ZAC Columbus | Lot 27

Etude acoustique – Réponse MRAE

Client meta	Groupe PICHET
Date	20/03/2025
Indice	0

Cartographie Lden (Bruit Parif)

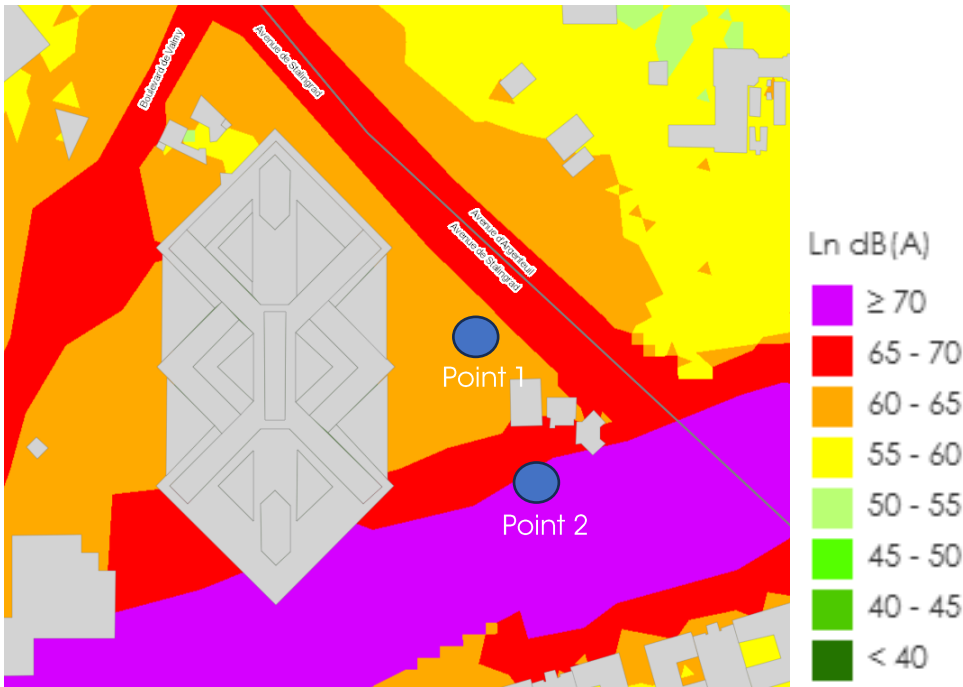
- L'Autorité Environnementale recommandait, en résumé, de :
 - Réaliser une nouvelle campagne de mesure de bruit sur plusieurs jours, en semaine et hors vacances scolaires ;
 - Réaliser une analyse précisant les niveaux de bruits auxquels seront exposés les résidents dans leurs hébergement fenêtres ouvertes et dans les espaces extérieurs ;
 - définir, au-delà des mesures de protection phonique en façade des bâtiments, des mesures permettant de réduire sensiblement cette exposition au bruit et donc à un risque sanitaire par référence aux valeurs à partir desquelles l'OMS a établi un tel risque.

Dans son rapport, la MRAe relevait notamment la différence entre les niveaux sonores affichés sur les cartes stratégiques de bruit de l'organisme BruitParif (estimations pour 2022), et les niveaux sonores relevés sur site. Nous comparons ci-après, pour le Lden et pour le Ln les niveaux mesurés/modélisés.

L _{den} (dB(A))
Point 1 – Avenue d'Argenteuil	70-75
Point 2 – Autoroute A86	≥ 75

On observe que les niveaux sonores donnés par Bruit Parif sont systématiquement surestimés par rapport à nos mesures, que ce soit pour le critère L_{den} que le L_n .

*Bâtiments pris en compte dans l'estimation
« Bruitparif » des niveaux sonores en 2022*

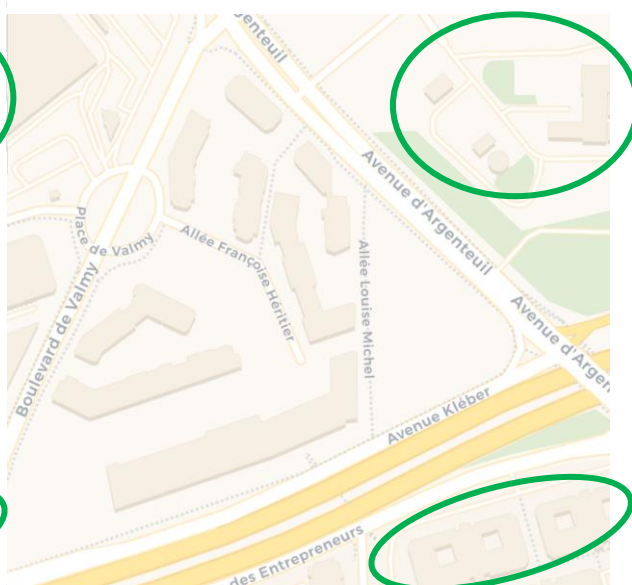
Par ailleurs, le paysage urbain a considérablement évolué, comme en témoignent les deux plans ci-dessous (seul les bâtiments encadrés en vert sont toujours présents).

Par conséquent, dans la suite de ce document, nous nous baserons sur les niveaux sonore relevés sur site, plus adaptée à l'échelle de notre parcelle et prenant en compte les nouvelles constructions proches.
